原子力安全・保安院の報告書「原子炉圧力容器の中性子照射脆化について」の問題点

2013-5-20, 青野雄太 (久留米高専機械工学科/原発老朽化問題研究会)

図 1 玄海 1 号炉監視試験片データ (+) と JEAC4201-2007 予測曲線

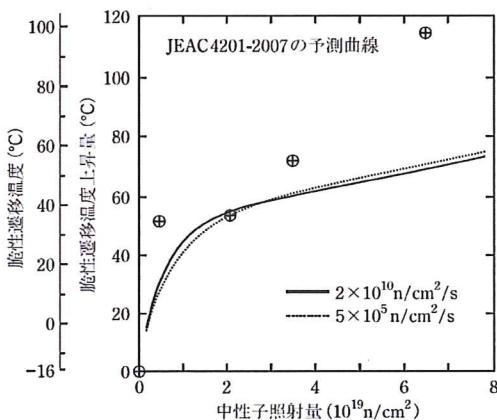
玄海原発 1 号機の第 4 回圧力容器監視試験において、関連温度実測値が 98 度という温度上昇が観測された。この温度上昇は予測を大きく超えており (金属:vol.83,no.2,p.141, 図 1)、圧力容器の老朽化が懸念された。そこで原子力安全・保安院は、玄海 1 号機圧力容器の安全性を主な議題として、「高経年化技術評価に関する意見聴取会」(2011-11 から 2012-08 まで 18 回) を開催し、報告書「原子炉圧力容器の中性子照射脆化について」(平成 24 年 8 月) を発表した。この報告書は次のように結論している。

図1 第4回データを除いた $V_f^{1/2}$ と ΔRT_{NDT} の相関図 (ΔRT_{NDT} 誤差考慮)

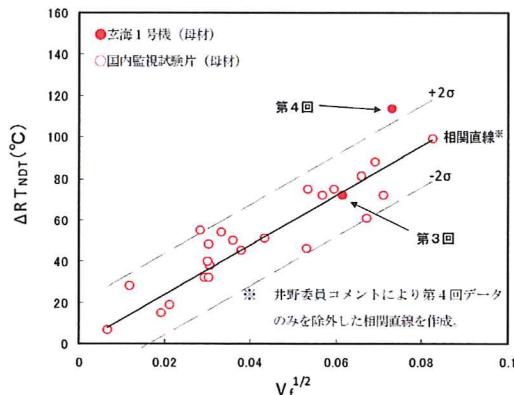
95%のデータが $\pm 2\sigma$ の内側に含まれる。第4回監視試験結果はこれほど大きな誤差の中にも入りきらない。

しかし、溶質原子クラスターの体積率平方根と関連温度上昇値のグラフは上記見解と異なった状態を示している。第4回監視試験のデータは明らかに他のデータからはずれたところにある(意見聴取会:第12回資料2別紙(2/3)図1, 報告書:p.8, 図5, 金属:vol.83,no.2,p.144図3-4)。意見聴取会では、異常脆化が見られた母材以外の材料も含めたり誤差を持ち出したりすることで、異常性が小さくなるグラフが示され、報告書では「異常な脆化とまではいえない」と結論された。しかし、純粋に試験結果そのものを比較するべきであり、そうすれば第4回データの異常性は明らかである。

図 5 玄海 1 号炉監視試験データ (●) と JEAC4201-2007 予測曲線。新しい監視試験片の測定結果をデータベースを用い、かつ高照射量のデータの比重を高める操作を行って得られたもの⁷⁾。Case III とあるのは、fitting を行う際、最小化する目的関数として検討した 3 つのケースのうちの一つであることを意味する^{注4)}。

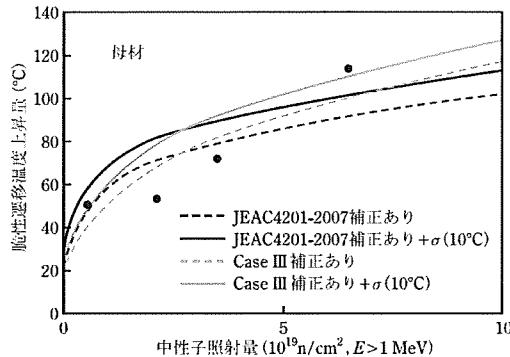
よく見ればわかるが、第 4 回監視試験のデータが多少合うようになつた一方で、第 2 回、第 3 回のデータが合わなくなっている（金属:vol.83,no.2,p.145, 図 5）。このようにデータや重みで係数が大きく変わってしまう予測式はモデルそのものを考え直すべきであろう。

図1 平成23年度時点の破壊韌性遷移曲線(母材のみ)

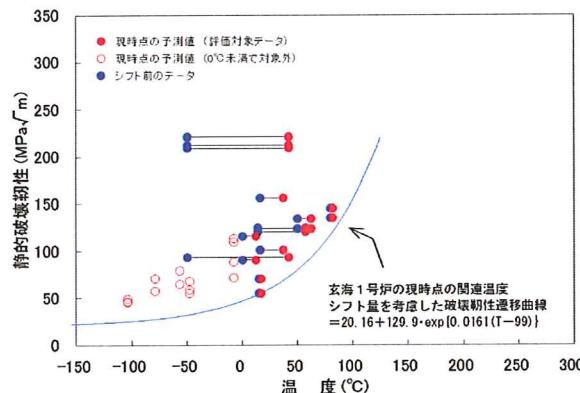
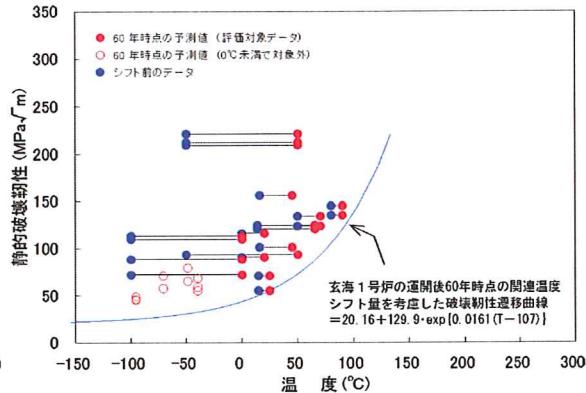
九州電力が作成した玄海1号機の破壊韌性遷移曲線は、第4回監視試験の結果に強く依存している(意見聴取会:第10回資料7p.4,図1-2, 金属:vol.83,no.3,p.254,図9, シフト量の最も小さいデータが第4回監視試験結果である)。つまり、第4回の脆化が突出しているのである。井野氏はさらに美浜1号や美浜2号についても解析し、その結果、これらの炉も玄海1号と同様に、最近の監視試験結果が下限包絡曲線を決める傾向があることがわかった(美浜2号については金属:vol.83,no.4,p.348-349)。高照射量領域において温度シフトの仮定が疑われる結果が見られるようになってきているといえる。

図10 破壊韌性値の指標である T_0 のシフト量(縦軸)と
脆性遷移温度 T_{NDT} のシフト量(横軸)との相関²⁰⁾

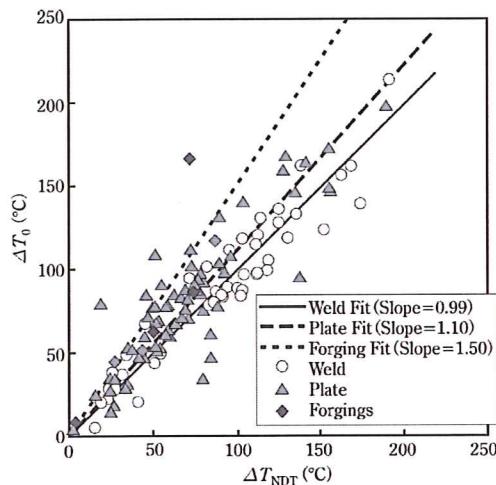
多くの原発の破壊韌性値の温度シフトと脆性遷移温度の温度シフトを比較したグラフがある(NUREG-1807:p.86,NRC, 金属:vol.83,no.3,p.254,図10)。井野氏はこのグラフから、ばらつきはあるものの、破壊韌性値の温度シフト量の方が小さい傾向があることを指摘している。

図13 玄海1号炉圧力容器監視試験における照射前、第1回、第2回、第3回監視試験における破壊靭性測定値とマスターカーブ法の中央値(一点鎖線)、5% (破線)、95% (点線)信頼区間を示す²¹⁾。実線は、(C8)式を用いて各回の下限包絡線を示したもの。

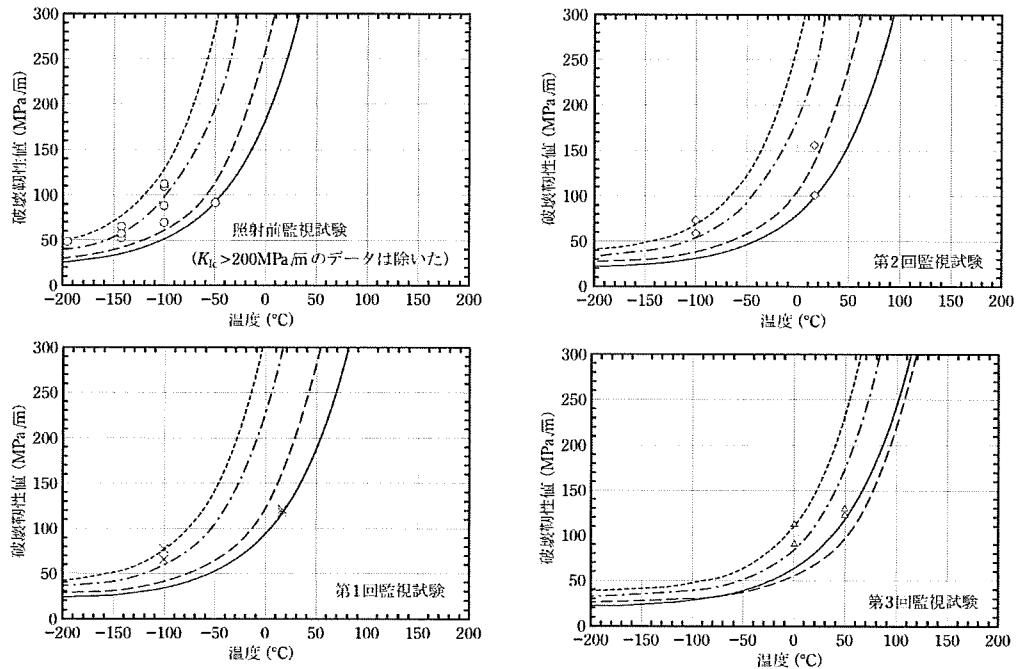
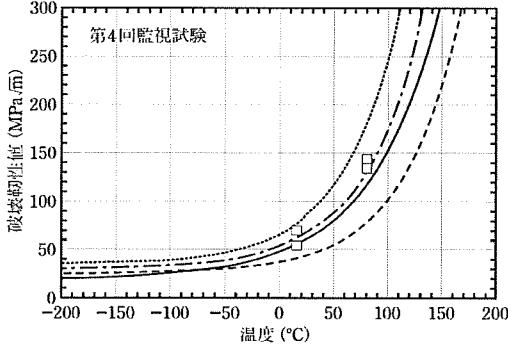
しかし、マスターカーブ法を用いれば、この結果は単なる偶然にすぎないことがわかる(金属:vol.83,no.3,p.255-258, 表1, 図 11-13)。照射前、第1回、第2回監視試験結果はばらつきが大きいため、下限包絡線が中央値よりも大きくシフトしている。しかし、第3回、第4回監視試験はばらつきが小さいため、下限包絡線が中央値に近いところにある。そのため、温度シフトが脆性遷移温度のシフト量で成り立っているように見えるが、あくまで見かけ上のことすぎない。九州電力はばらつきそのものを評価しておらず、温度シフト量が小さいため危険側の破壊靭性遷移曲線を与える。

図17 筆者らが中央値シフトから求めた破壊靱性遷移曲線(K_{Ic} 曲線)と飯井が求めたPTS状態遷移曲線(K_I 曲線)を重ねて描いた図。ASME K_{Ic} 曲線もあわせて記入した。

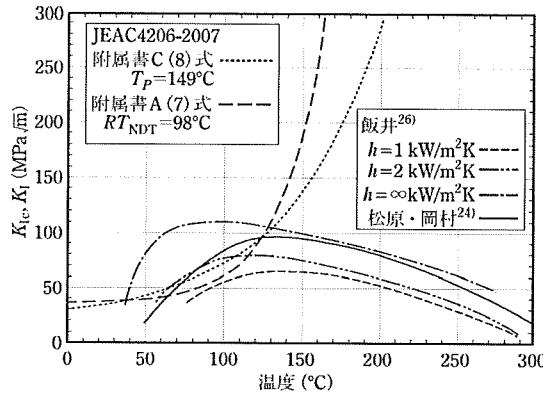
破壊靱性遷移曲線をマスターカーブの中央値シフトを元に求め、熱伝達率を変化させた場合の PTS 評価結果が、井野氏によって示された(意見聴取会:井野委員からの意見書 p.10 図 7, 金属:vol.83,no.3,p.260, 図 17)。これは第 4 回監視試験片の照射量に相当するが(66 年運転相当)、JEAC4206-2007 附属書 C(8) 式の T_P は、九電の求めた 107°C よりはるかに高い 149°C という値が得られた。そして破壊靱性遷移曲線と PTS 状態遷移曲線は交差しており、圧力容器は緊急冷却時に脆性破壊する可能性があることを示している。
